OGGETTO: D.lgs. 152/2006 e ss.mm.ii. e L.R. 11/2001 e ss.mm.ii. – [ID_VIP:4771]
Procedura di V.I.A. di competenza Statale relativa ad un impianto eolico da realizzare nei Comuni di Manfredonia e Foggia (FG), e relative opere di connessione alla RTN, costituito da n.24 WTG per una potenza complessiva di 130,2 MWe – Proponente: Parco Eolico Borgo mezzanone S.r.l. Parere di competenza della Regione Puglia.

Parere espresso nella seduta del 03/10/2019 - Parere Finale

Oggetto: Impianto per la produzione di energia da fonte eolica denominato "Parco Eolico Borgo Mezzanone", costituito da 24 aerogeneratori, ciascuno di potenza pari a 5,425 MW per una potenza complessiva pari a 130,20 MW, localizzato nei Comuni di Manfredonia (FG) e Foggia

Figura 3: schema di collegamento estrapolato dall'elaborato "R.9" (RELAZIONE SPECIALISTICA OPERE ELETTRICHE)

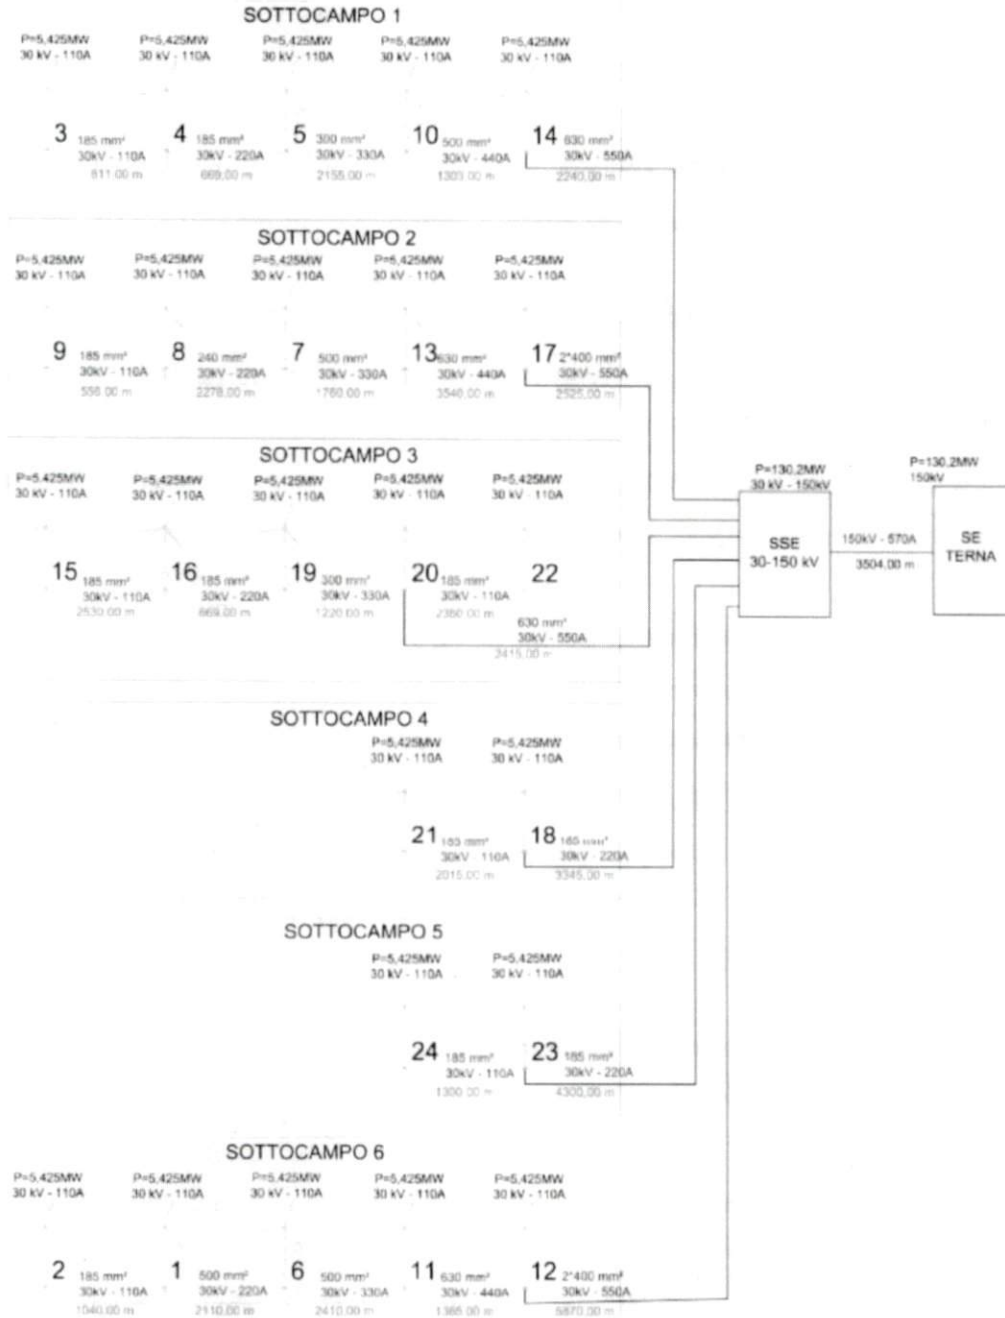
Come si evince dallo schema sopraindicato, il parco eolico sarà suddiviso in n. 6 sottoparchi eolici realizzati raggruppando opportunamente gli aerogeneratori collegandoli tra loro in entra-esce mediante linee elettriche interrate in MT a 30 kV (previa trasformazione sull'aerogeneratore della propria tensione a 30 kV).

È opportuno precisare che dalle caratteristiche del tipo di aerogeneratore scelto dipendono le valutazioni di inquadramento territoriale e lo studio degli impatti ambientali e cumulativi e ad esse sono dunque subordinati i pareri dei singoli Enti e del Comitato Regionale per la VIA, dunque gli esiti della VIA stessa. A titolo esemplificativo ma non esaustivo, la valutazione dell'impatto acustico, della gittata, delle distanze reciproche o delle distanze da ricettori e strade dipendono dal tipo di aerogeneratore scelto.

Alla luce di quanto sopra si ritiene non possa essere contemplata, nell'ambito dell'iter autorizzativo ed in particolare dell'iter di VIA, la possibilità di una futura diversa scelta dell'aerogeneratore che scaturisce dalla frase "[...] *La scelta del tipo di aerogeneratore da impiegare nel progetto, è una scelta tecnologica che dipende dalle caratteristiche delle macchine di serie disponibili sul mercato al momento della fornitura [...]*" riportata al paragrafo 3.3.1 dell'elaborato "S.3" (RELAZIONE GENERALE).

Ne consegue che in fase di progettazione esecutiva, pena l'inefficacia delle valutazioni di cui alla presente istruttoria, non potrà essere previsto un aerogeneratore con caratteristiche diverse, salvo che la diversa scelta non sia migliorativa, la qual cosa dovrà essere tuttavia dimostrata dal soggetto proponente ed assoggettata ad un supplemento di valutazione ex post rispetto alla autorizzazione eventualmente conseguita.

Figura 5: Componenti culturali e insediative - Stralcio elaborato "S.8" (ANALISI VINCOLISTICA)

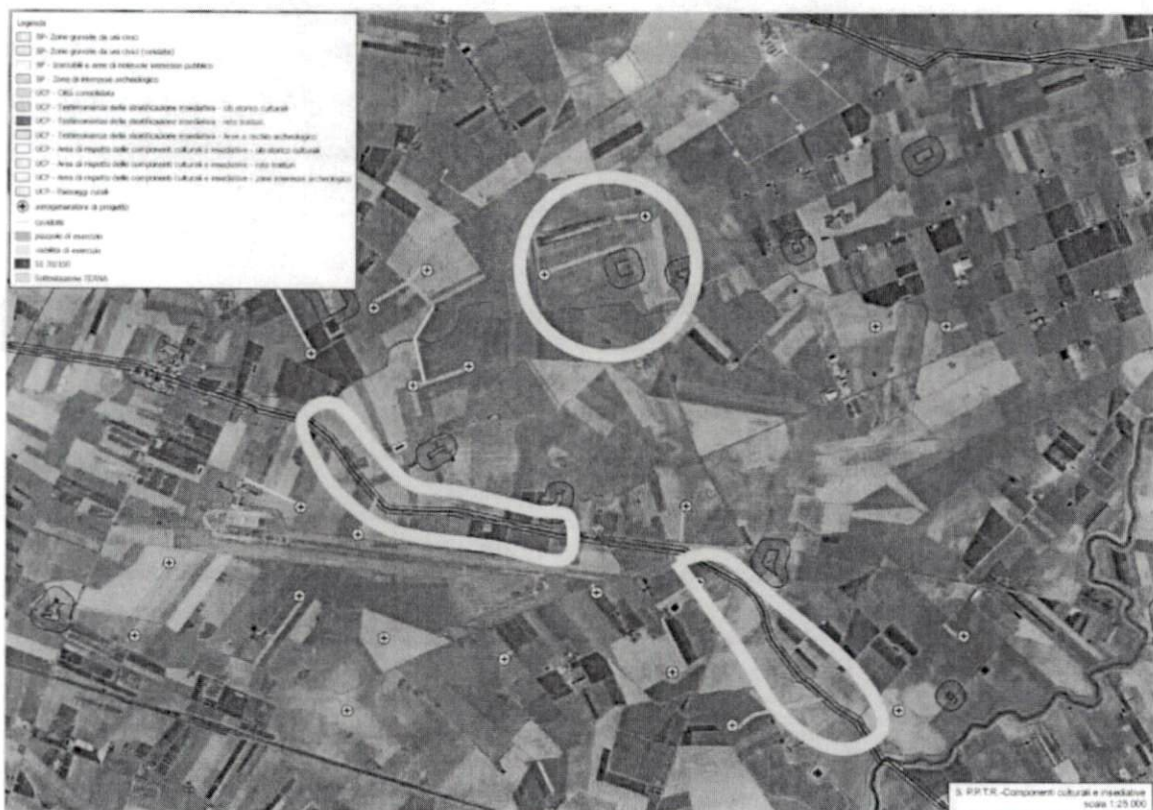
Tutti gli aerogeneratori di progetto sono esterni ai beni culturali, tratturi e alle relative aree buffer. Si precisa tuttavia che il caviodotto interrato, nei punti evidenziati nella Figura 5, andrà ad interferire con le aree vincolate.

Nell'area vasta si segnalano siti interessati da beni storico culturali, aree appartenenti alla rete dei tratturi e relative aree di rispetto. Si tratta di aree in cui sarà necessario procedere con particolare attenzione.

Figura 8: Important Bird Areas - Stralcio estrapolato da elaborato "S.3" (RELAZIONE GENERALE)

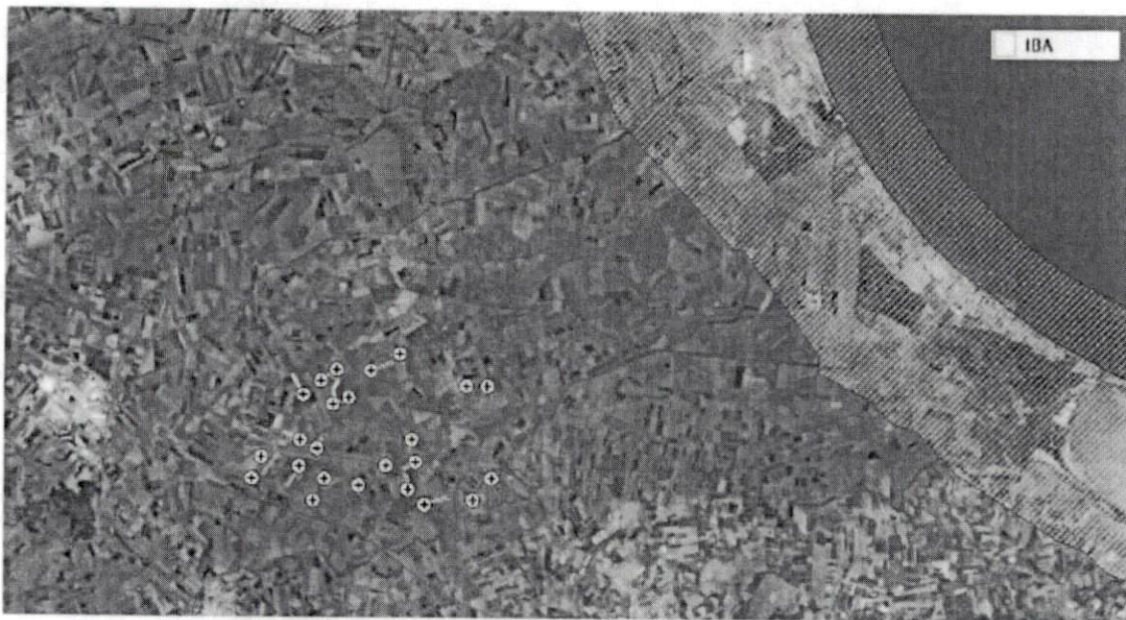
Tuttavia, come si rileva anche dalla figura 14 dell'elaborato di progetto "SIA-ES-9-2-Studio-faunistico" l'impianto è posto in un'area di estrema sensibilità per la fauna collocandosi in un'area prossima a numerose aree protette di rilevanza internazionale sia per la fauna nidificante che migratoria. È posto nell'area baricentrica delle seguenti aree protette: Parco Naturale Regionale Bosco dell'Incoronata anche SIC Valle del Cervaro, Bosco dell'Incoronata COD. IT9110032; Riserva Naturale di Popolamento Animale Saline di Margherita di Savoia; Riserva Naturale Masseria Combattenti; Riserva Naturale Frattarolo; Parco Nazionale del Gargano; il sistema di Interesse Comunitario delle zone umide della Capitanata formato dai seguenti siti Rete Natura 2000: ZPS Paludi presso il Golfo di Manfredonia Cod. IT9110038, ZPS Saline di Margherita di Savoia cod. IT9110006, SIC Zone umide della Capitanata COD IT9110005; la zona umida sito Ramsar denominata Salina di Margherita di Savoia.

Lo studio "SIA-ES-9-2-Studio-faunistico" finalizzato all'analisi dell'impatto sulla fauna non riporta la nidificazione nell'area dell'impianto della specie d'Interesse Comunitario Prioritario Grillaio (Falco naumanni). Nell'area del tavoliere è in corso da alcuni anni un significativo fenomeno di

In particolare nell'area interessata dall'impianto sono presenti numerosi siti riproduttivi di Grillaio e 2-3 di Ghiandaia marina.

Le aree in questione sono doppiamente importanti considerando il carattere residuale che rivestono, a causa della sottrazione di numerose macchine eoliche, impianti estensivi di fotovoltaico e sottostazioni elettriche già presenti che sottraggono risorse trofiche alle specie in questione.
